# SAKSPAPIR

Saksnr	Utval	Type	Dato
061/16	Plan- og miljøutvalet	PS	25.05.2016

## 1. gangs handsaming av reguleringsplan for Jydalen, Fammestad

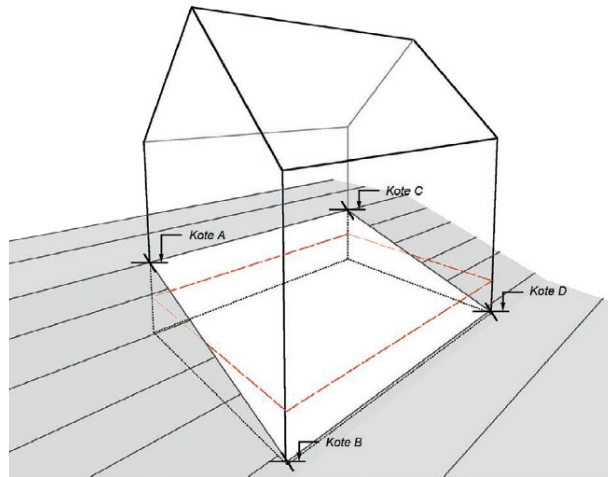
Planfremjar har gjennom terrengsnitt vist korleis bustadområdet kan tilpassast terrenget.

Terrengtilpassing for området som søkjast bygd ut er ikkje omtalt i stor grad i planskildringa. Gjennom føresegner og svar på mottakskontroll ser administrasjonen at planfremjar har gode intensjonar, og når det gjeld terrengtilpassing knytt til murar og terrassar, har planfremjar svart godt. Men omsynet til terrengtilpassing for bygg i seg sjølv vert diverre ikkje vurdert til å vere godt nok heimla i føresegnene.

Inne i område BFS1 har dei tre nye tomtane intern høgdeskilnad på om lag 9, 10 og 11 meter. For å sikre så god som mogleg terrengtilpassing, meiner administrasjonen er det viktig at det ikkje vert lagt opp til at det er mogleg å flatsprengje tomtane. Sjølv om intensjonen er god, vert dette diverre ikkje sikra gjennom formuleringar i føresegnene som at *«Nye bygg skal tilpassast terrenget.»* Administrasjonen meiner at dette kan gjerast gjennom å leggje inn tekst om at der det naturlege, opphavlege terrenget er brattare enn 1:3 meter, må ein plassere bygg som tar opp i seg delar av den naturlege høgdeforskjellen på tomta. Gjennom ei slik formulering bind ein seg ikkje til ein bestemt hустype. Tilpassing til terrenget kan t.d. gjerast gjennom at nedste etasje på bygget har inngang frå terrenget på ein side av bygget, medan neste etasje har direkteinngang frå terrenget på ei anna side av bygget.

Når det gjeld kva punkt ein skal måle byggehøgder frå, kan det ved å nytte omgrepet «gjennomsnittleg planert terreng» gi særst høge bygg innanfor dette skrånande planområdet. Med så store interne høgdeforskjellar som det er på eigedomane her, meiner administrasjonen at det er viktig at mønehøgde målast frå det lågaste terrengpunktet på

Admininstrasjonen tilrår to vilkår på bakgrunn av terrengtilpassing:

- I føresegn § 4.1.2 vert målepunkt endra frå gjennomsnittleg planert terreng. Teksten vert endra til: «*Maksimal gesimshøgde for BFS1 og BFS2 er 6 meter, og maksimal mønehøgde er 9 meter. Høgden målast frå det lågaste terrengpunktet på bygningen.*»
- Ny føresegn: «*I opphavleg terreng som er brattare enn 1:3, skal det veljast ein hustyte som tar opp nivåforskjellar i terrenget.*»
